Stangeneset LRA-deponi – besvarelse til anmodning om begrunnelse for dimensjonering av deponiet

Det vises til brev av 09.02.06 fra Statens strålevern hvor det anmodes om begrunnelse for dimensjonering av deponiet.

Stangeneset LRA-deponi – besvarelse til anmodning om opplysninger og presiseringer

Det vises til brev av 06.03.06 fra Statens strålevern hvor det anmodes om opplysninger og presiseringer vedrørende Stangeneset LRA-deponi.

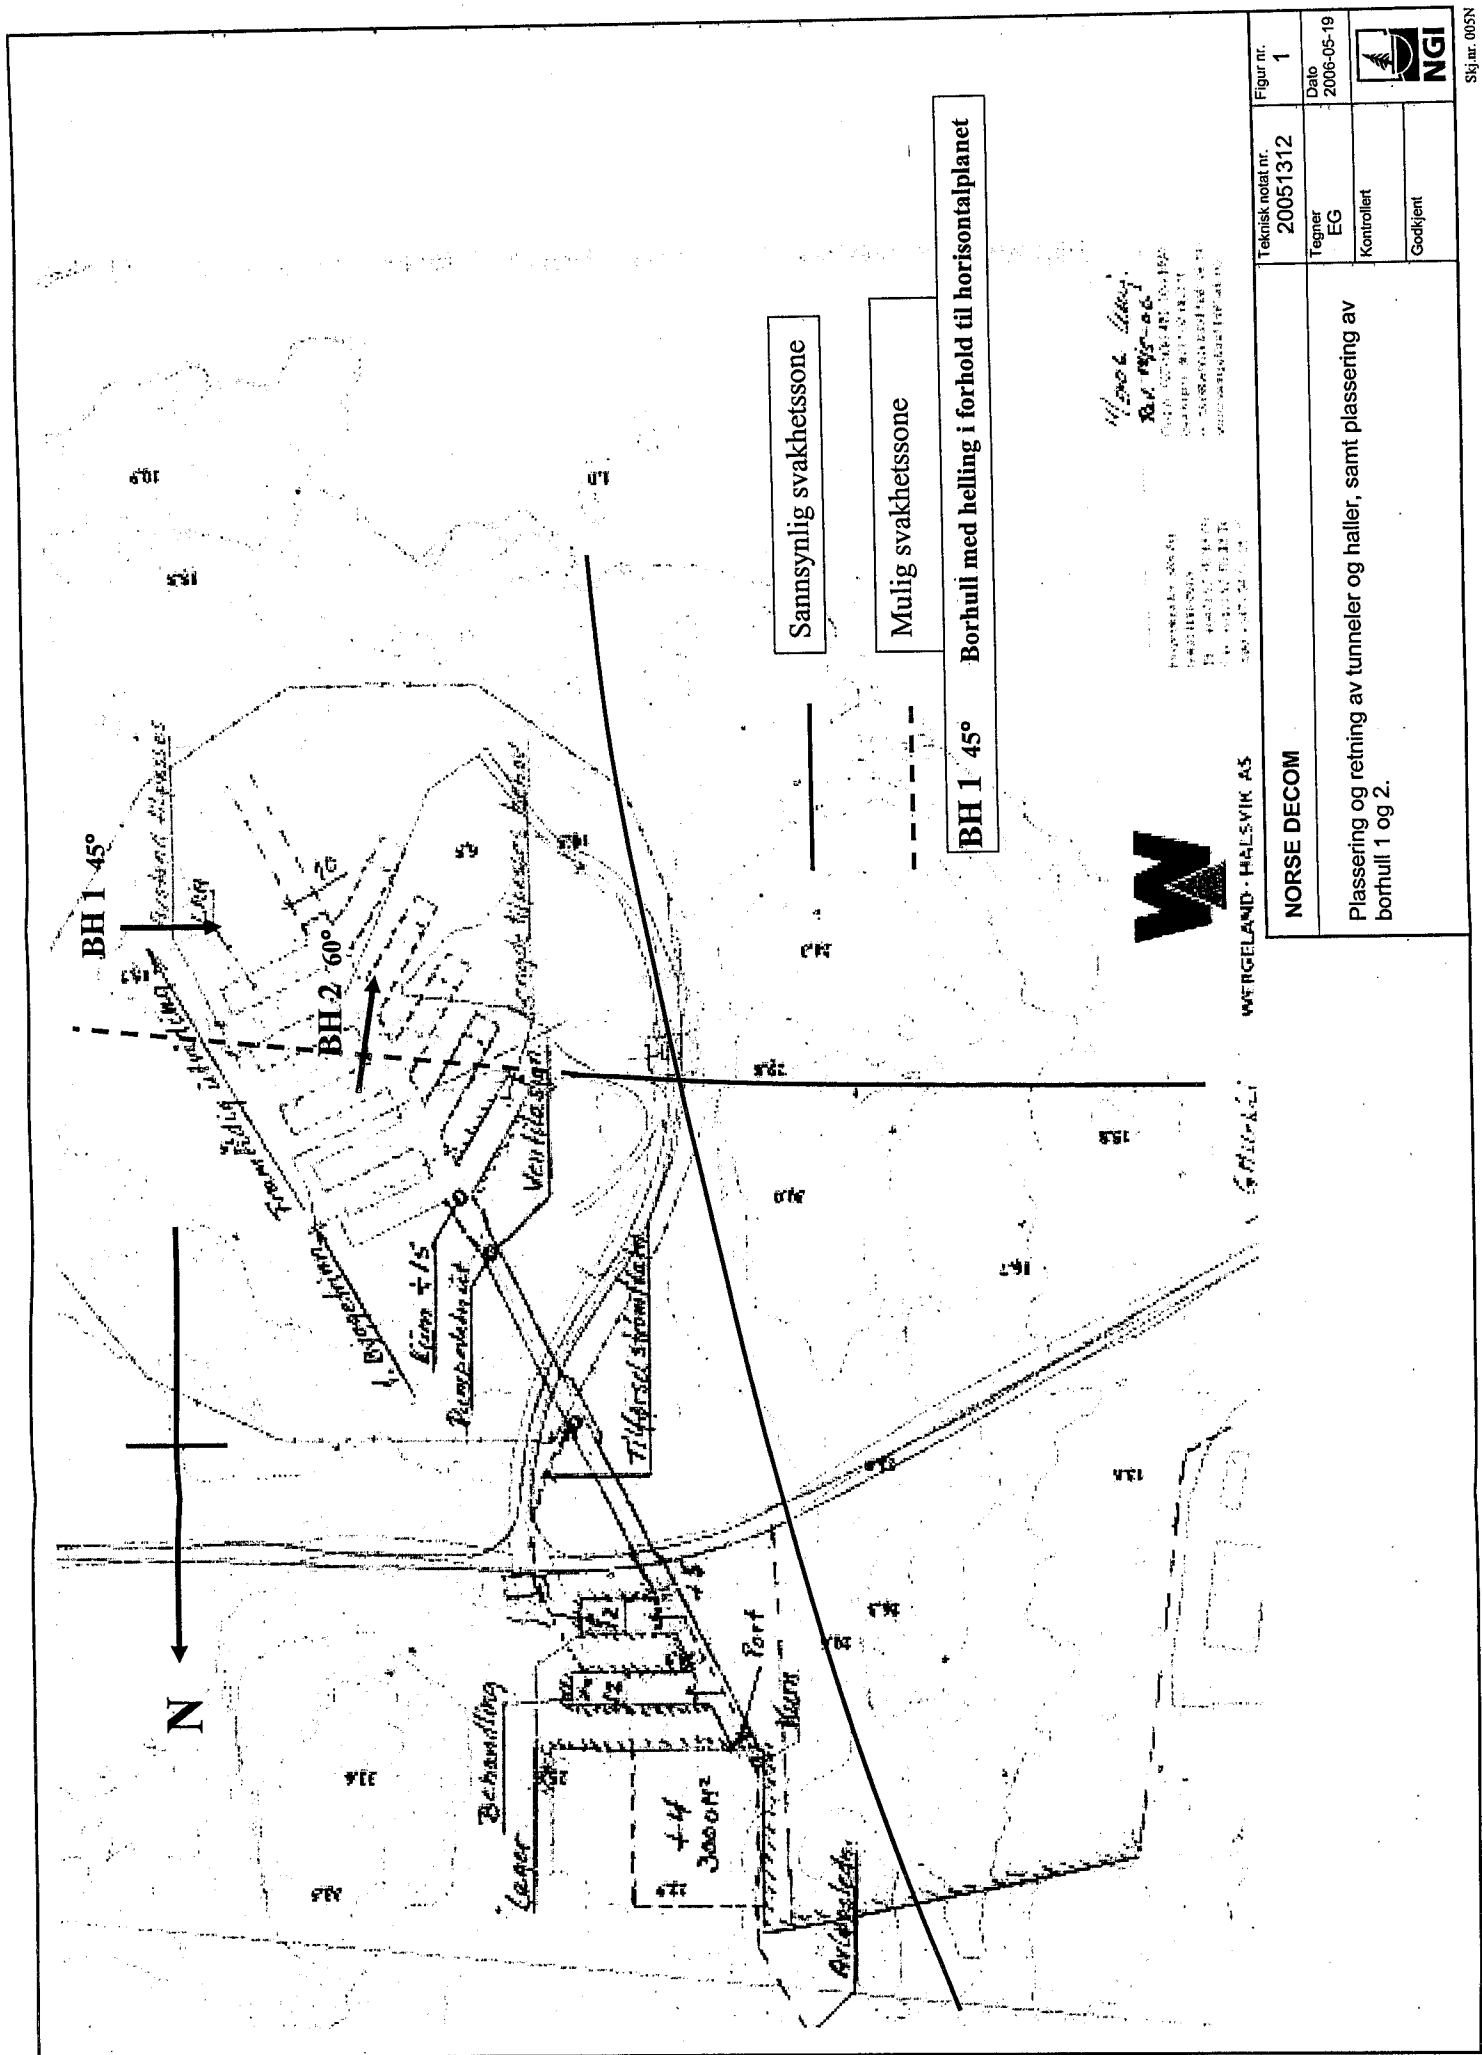
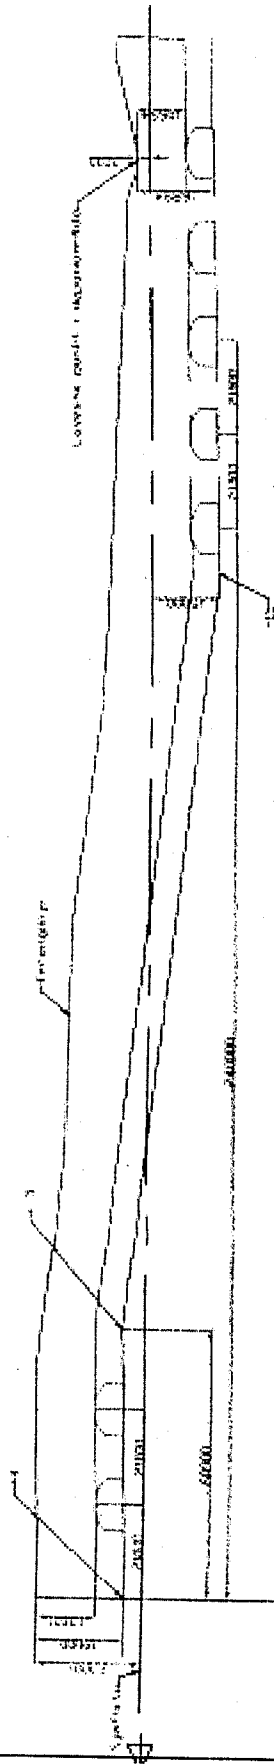
Deponiet er planlagt å ligge med sålen på kote -15. Se figur 2. Det laveste punktet vil være i overgangen mellom atkomsttunnelen og deponihallene for å kunne samle opp lekkasjevann både fra atkomsten og deponiet for utpumping. Atkomsttunnelen er planlagt å være ca. 6 m bred. Se figur 3. Deponihallene er planlagt å være 11,5 m brede og ca. 7,2 m høye. Deponihallene er tenkt formet som en veitunnel med T11,5 normalprofil. Dvs. at hallene vil få et sirkelprofil med radius 7,20 m i taket og radius 4,79 m i veggene.
